佛坪厅故城—— 西城门、东城门抢险加固工程

(备案稿)

关于《周至佛坪厅故城——西城门、东城门抢险加固工程方案》
 批复意见的修改说明

依据陕文物函〔2023〕734 号文件《关于周至佛坪厅故城——西城门、东城门抢险加固工程方案的意见》。现修改如下：

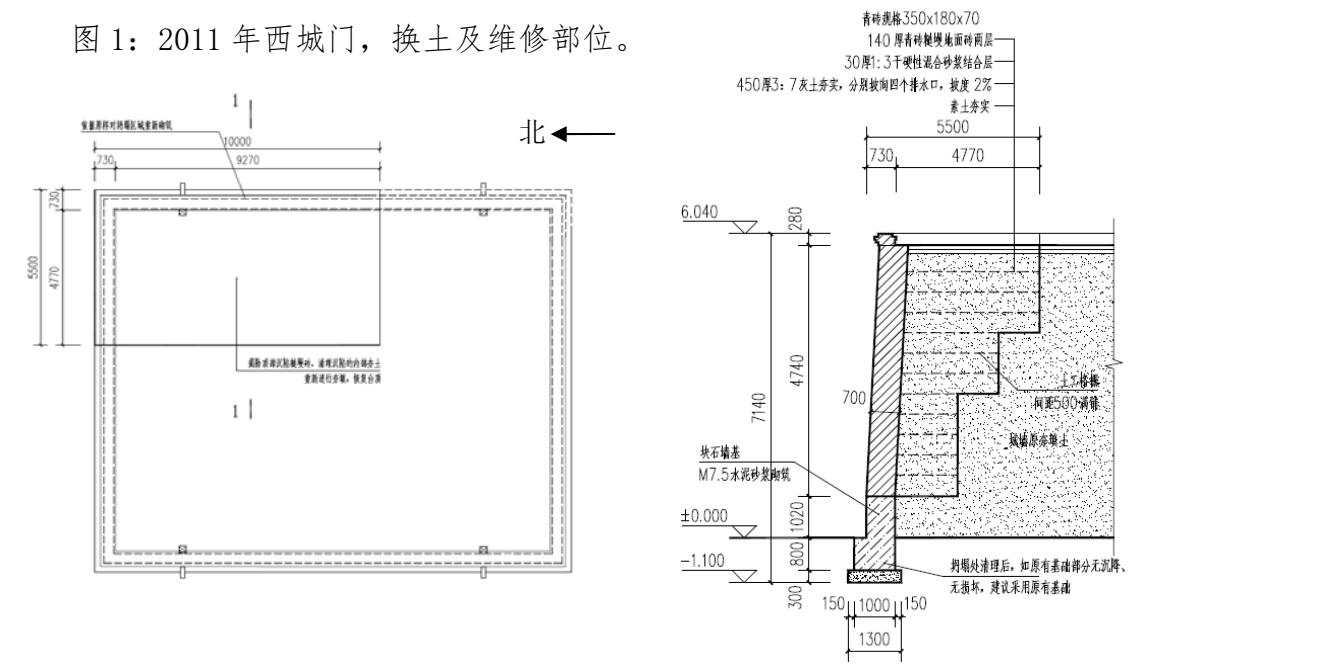
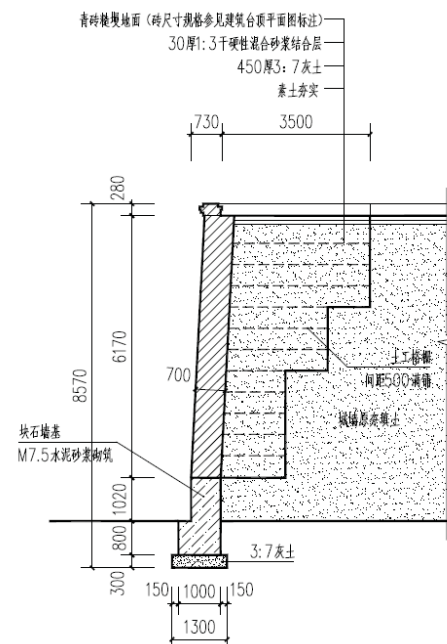
评审意见：（一）补充勘察城门内部填土构造及具体工艺；明确东、西城门内部填土厚度与分布不均是否属原有做法。

1. 补充了城门内部填土构造及具体工艺，具体内容见设计说明中第 9 页岩土工程勘察。
 根据勘察所揭露的地层情况，自城门海漫向下可分为①面砖、②结合层(②₁混合砂浆、②₂杂填土、②₃灰土垫层)、③填土(③₁漂石、③₂杂填土、③₃素填土)，共三层。

西城门：①面砖:规格为 350x350x70(mm)，共两层，总厚度 0.14m,层底深度 0.14m；
 ②₁混合砂浆垫层:灰色，主要成分为水泥、砂子，含少量角砾，该层层厚 0.11m,层底深度 0.25m；

②₂杂填土 Q:含少量砖块、灰渣等。该层层厚 0.35m，层底深度 0.60m；
 ②₃灰土垫层:灰白色,体积比为 3:7,密实,该层层厚 0.20~0.50m，层底深度 0.75~0.80m；
 ③₁漂石:主要成分为漂石(粒径介于 20~50cm 之间，占总质量超 50%)，含部分卵石(粒径介于 5~20cm 之间，约占总质量 20%)。该层未揭穿，最大揭露层底深度 2.00m；

③₂杂填土 Q. :含大量砖块、灰渣等。该层层厚 4.25m，层底深度 5.00m；
 ③₃素填土 q. ":黄褐色，可塑，稍密，稍湿，以黄土为主。液性指数平均值万为 0.53，孔隙比平均值 2 为 1.164，含水率平均值 w 为 26.6%;压缩系数平均值 a，为 0.73MPa，属高压缩性土；湿陷系数平均值可为 0.016，具轻微湿陷性。该层层厚 1.00m,层底深度 6.00m。

根据现场勘探、历史维修资料，综合判定西城门内部填土平面分布位置：碎石土分布在西侧，杂填土分布在东侧。

总体规律为:碎石土分布在西侧，杂填土分布在东侧。
 2. 2002 年，对西城门、东城门进行了整体维修，恢复门道拱券及上部台体；
 2011 年，对两座城门进行抢险加固，维修措施为墙体鼓出处更换内部填土，每隔 500 高铺设土工格栅，剔补风化、酥碱墙体青砖等。局部维修导致两座城门内部填土厚度与分布不均匀。

注: 保持原城门水舌, 水舌伸出墙外600、宽350、高250。
外墙水舌(2个), 定期检查疏通。

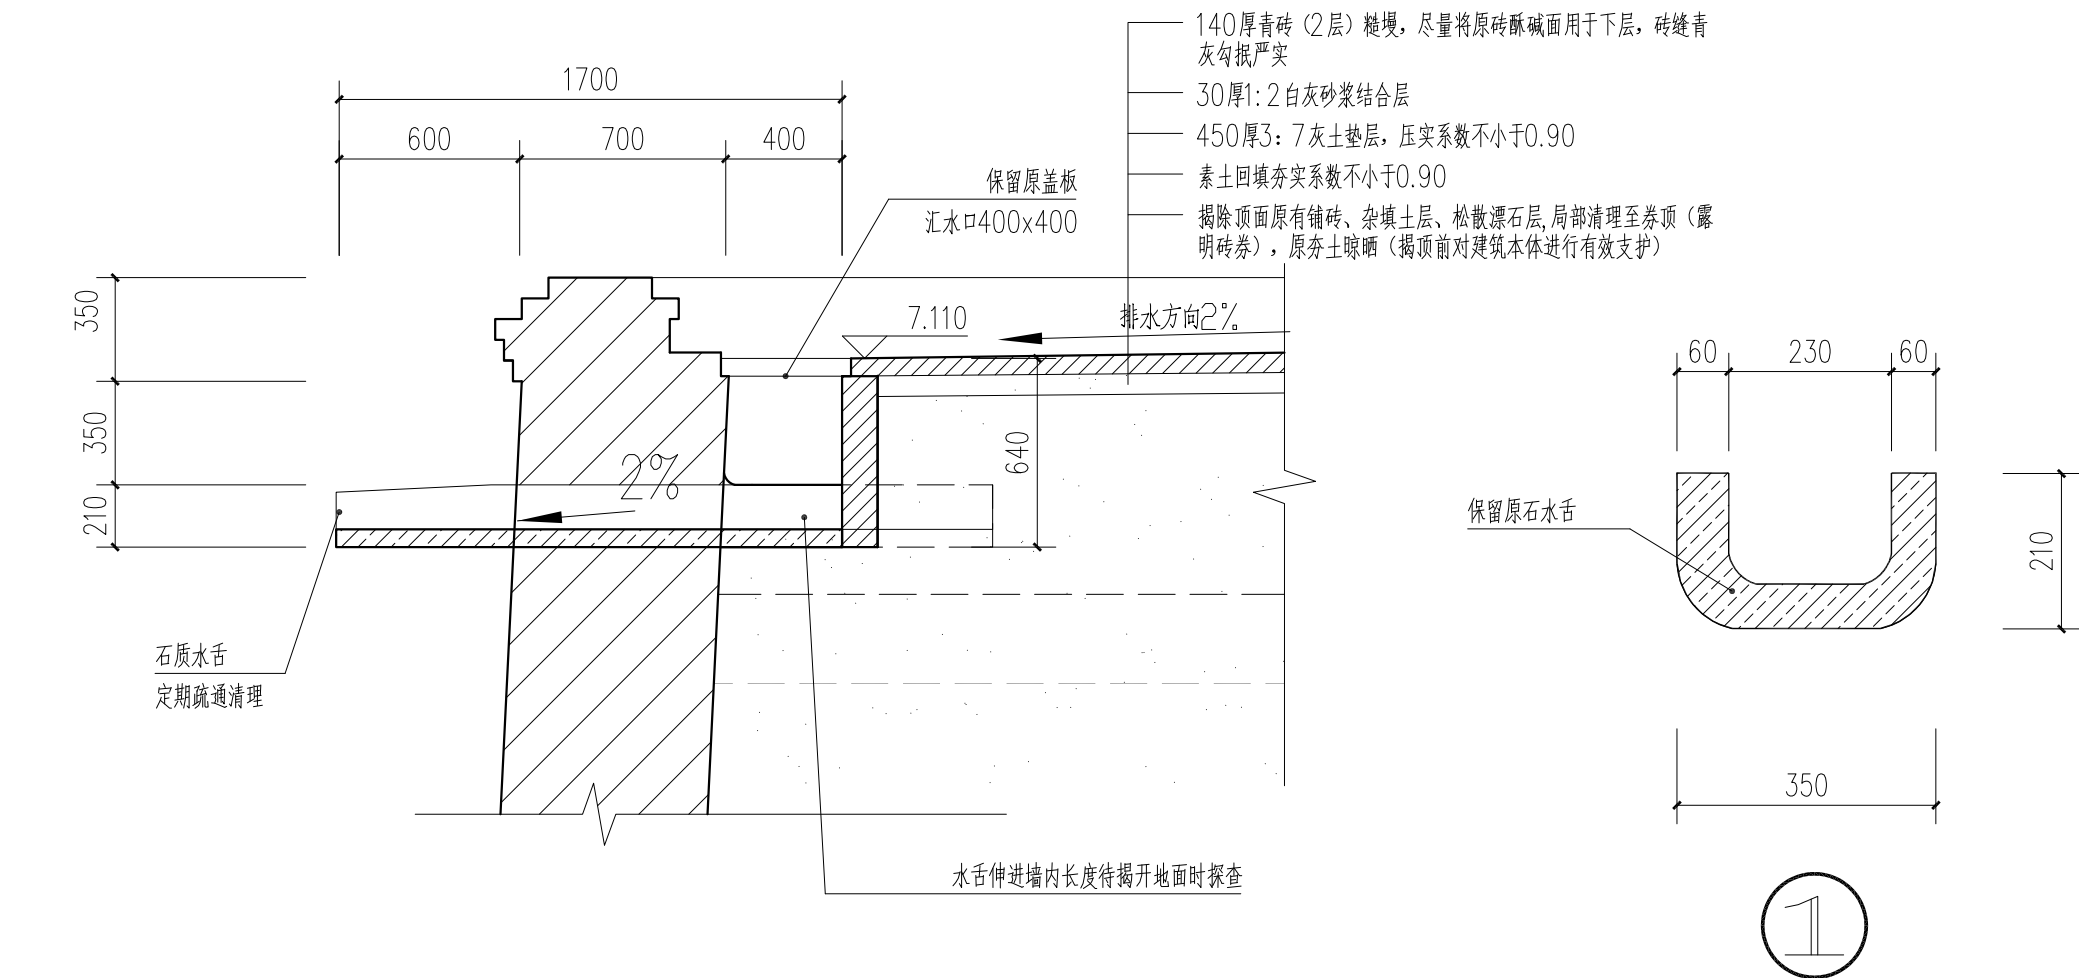
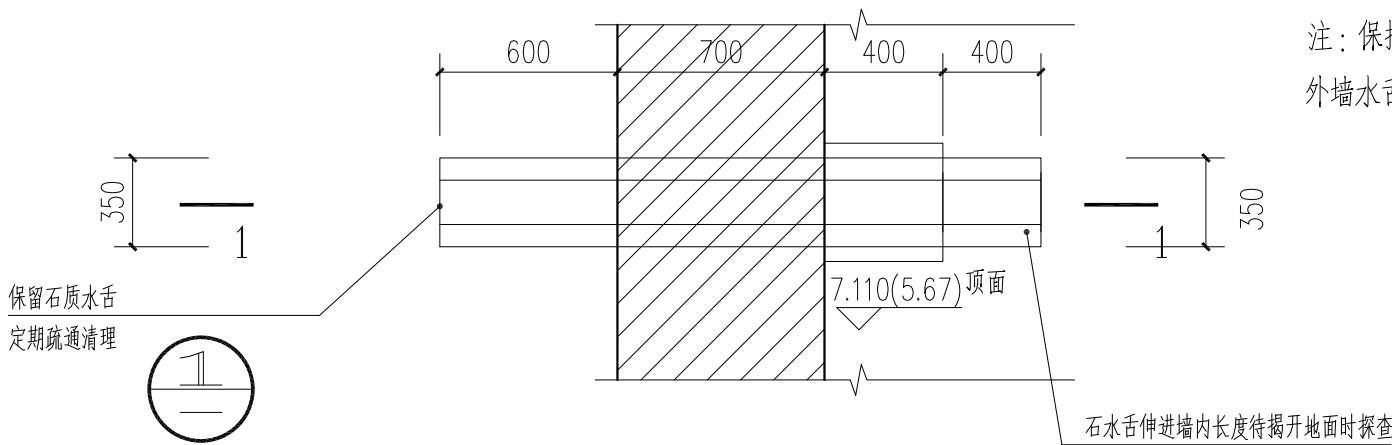
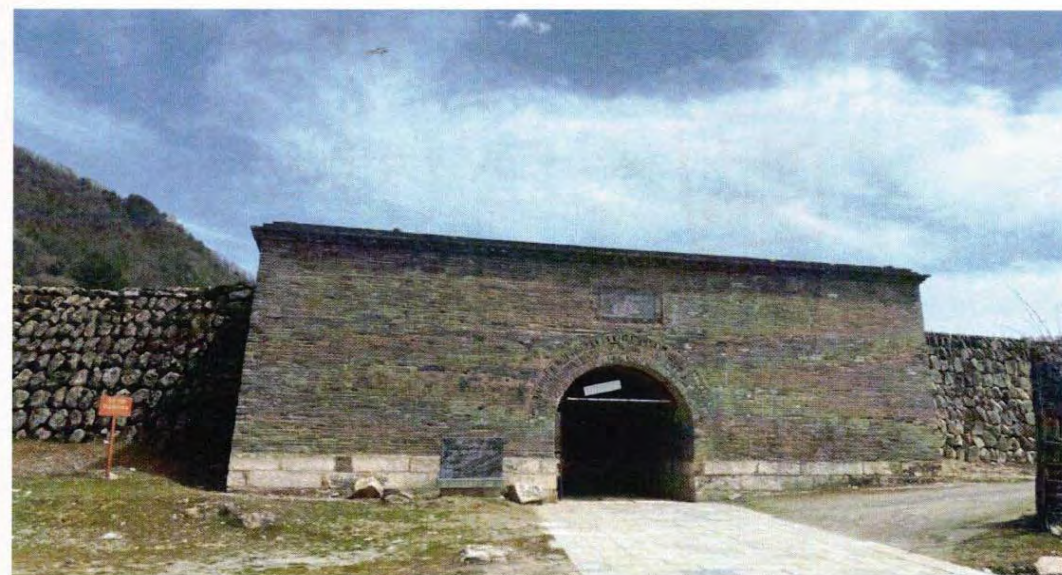
评审意见：（二）细化裂缝及鼓胀处青砖掏补具体做法；补充水舌长度设计依据；结合城台历次维修经验，细化完善城台顶面、墙体维修做法及详图。

1. 先做好安全支护措施，对墙体外鼓、开裂部位，采取掏补、填塞，新旧砌体间增加竹条拉结，提升墙体整体性。
2. 2002 年，城门整体维修，恢复门道拱券及上部台体，本次设计保持原石制水舌布局及规格，现状为伸出台体外长度 600。
3. 方案中结合城台历次维修经验及维修做法，补充了城台及墙体维修做法(见设计说明 13 页工程做法中内容)及详图(见方案图 15)。
